**OGGETTO: Ditta MARCON METAL SCRAP Srl - Pratica n. 2026/669 – Modifica impianto recupero rifiuti - Verifica dell'assoggettabilità alla VIA ai sensi dell'art.19 del D.Lgs.152/2006
INVIO INTEGRAZIONI**

Con riferimento alla richiesta di integrazioni ricevuta a mezzo pec (prot. 41768 del 17/07/2026) relativamente a quanto richiesto dal sottogruppo istruttorio VIA si invia quanto di seguito.

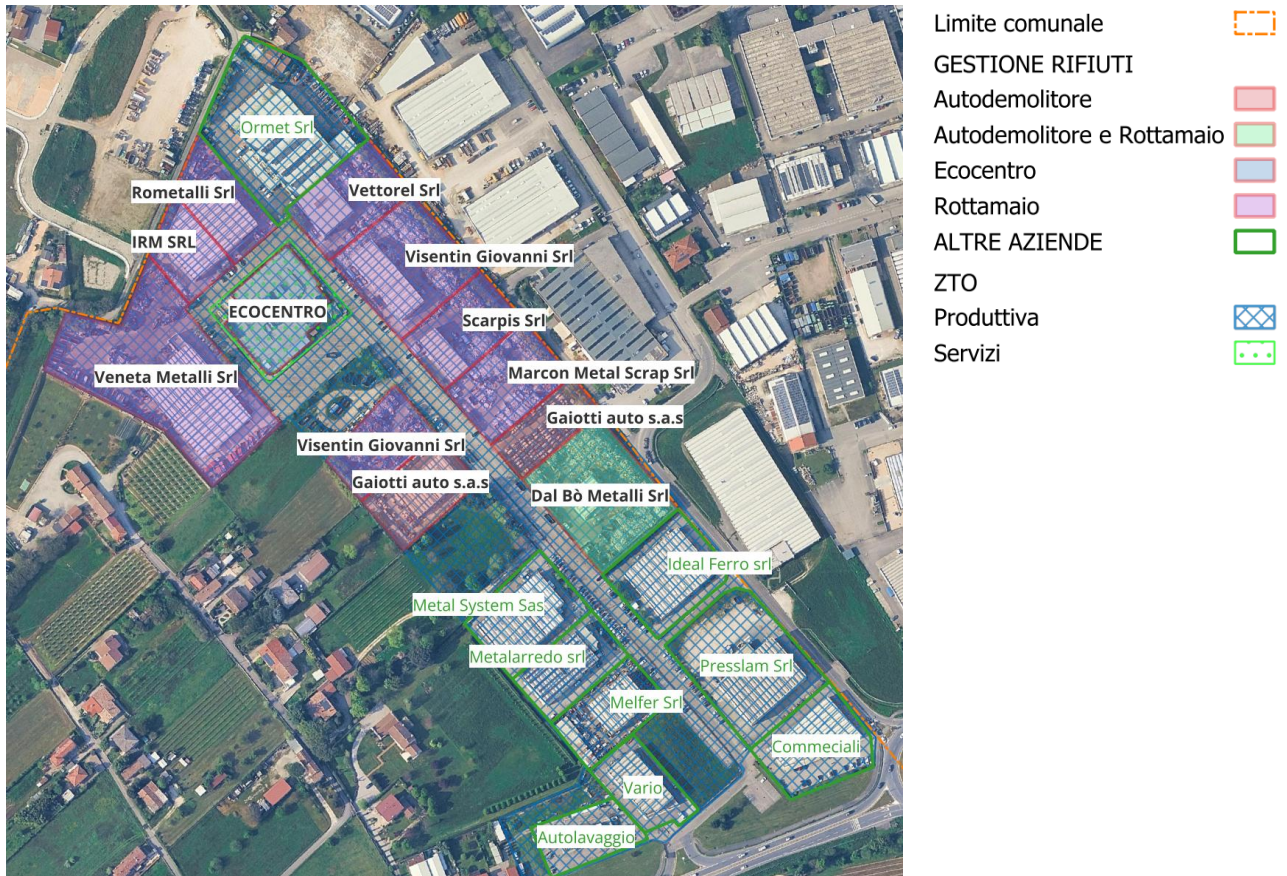
L'impianto della ditta Marcon Metal Scrap Srl è esistente ed in funzione, locato all'interno dell'area produttiva “CIPRAS” di San Fior relativa ad attività specializzate in recupero di rottami ferrosi e affini. Lo stato attuale dell'area in oggetto, visibile nell'immagine seguente, vede la presenza di diversi impianti di trattamento rottami

metallici o autodemolitori, oltre alla presenza di alcune aziende di carpenteria metallica, dell'ecopiazzola SAVNO e di alcune altre attività locate in prossimità dell'ingresso di via Marco Polo.

Come visibile nell'immagine, gli impianti esistenti ed autorizzati all'esercizio da parte della Provincia di Treviso sono in tutto nove, di cui sette sottoposti nel tempo ad istanza di verifica di assoggettabilità alla V.I.A. Nello specifico gli impianti valutati sono i seguenti:
